Avis délibéré de la Mission régionale d'autorité environnementale de Bretagne sur le projet de renouvellement et d'extension de la carrière de Kergantic – Lanvrian – Lopeheur à Ploemeur (56)

n° MRAe : 2022-010064

MRAe Mission régionale d'expertise Bretagne	Avis n° 2022-010064/2022APB56 du 30 septembre 2022 Projet de renouvellement et d'extension de la carrière de Kergantic – Lanvrian – Lopeheur à Ploemeur (56)	10/21
--	--	-------

Les écoulements superficiels autour du projet (source : étude d'impact)

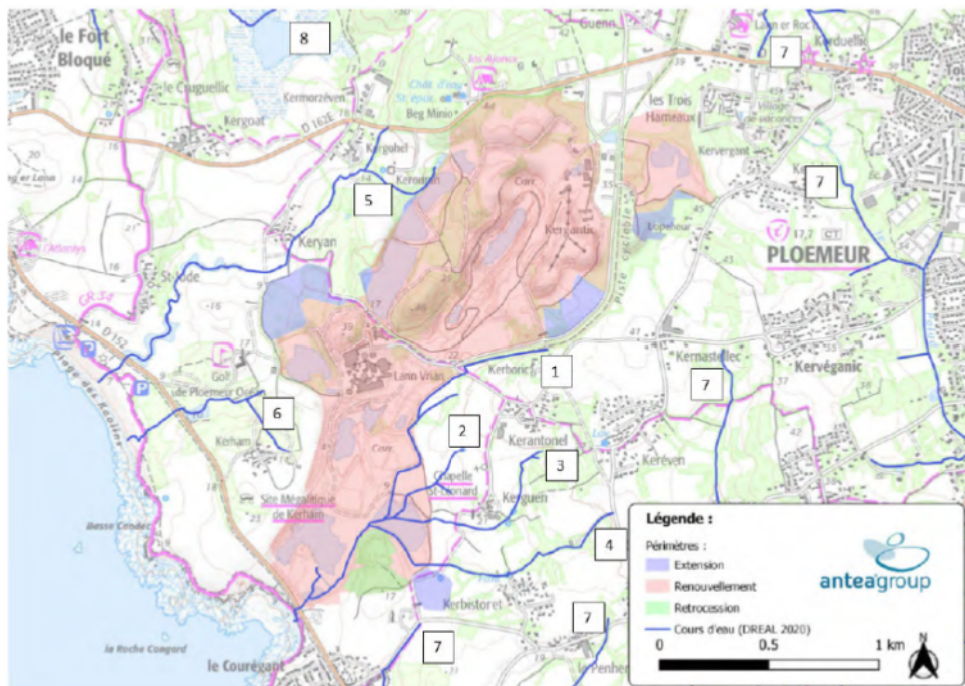
L'étude spécifique présente en annexe montre un relevé de terrain des cours d'eaux à proximité de la carrière. Toutefois, le réseau hydrographique autour de la carrière est insuffisamment caractérisé : alors que le dossier identifie les sources d'alimentation des cours d'eau, il ne décrit pas suffisamment leur état biologique. L'état initial devrait ainsi comprendre une description des cours d'eau intégrant une analyse de la qualité chimique des eaux, une mesure des débits, ainsi qu'une caractérisation faunistique et floristique. Le cas échéant, un historique des effets liés à l'exploitation de la carrière sur ces cours d'eau (y compris les zones humides attenantes et autres ouvrages à proximité) pourront utilement être rappelés.

Le rabattement de nappe aura un effet sur les eaux de surface. Bien que les diminutions des débits au niveau des cours d'eau soient temporaires selon l'étude spécifique (les niveaux naturels devant revenir à la normale à l'arrêt de l'exploitation avec la remise en eau progressive des fosses), le porteur de projet se laisse la possibilité d'en réalimenter certains¹⁹ en vue d'un soutien à l'étiage, si cela s'avérait nécessaire, grâce à des aménagements de débits réservés alimentés par les eaux du site, permettant de réguler et de maintenir leurs écoulements. Les cours d'eau dont les quantités vont diminuer ont été identifiés²⁰.

Toutefois, selon les résultats de la caractérisation biologique de ces cours d'eau, il faudrait également s'assurer de l'absence d'incidence de l'évolution de la quantité d'eau, sur certaines catégories de population (poissons, mammifères, oiseaux, invertébrés, végétation...).

L'Ae recommande de qualifier l'état écologique des cours d'eau environnants et de caractériser l'impact de la carrière sur la biodiversité aquatique.
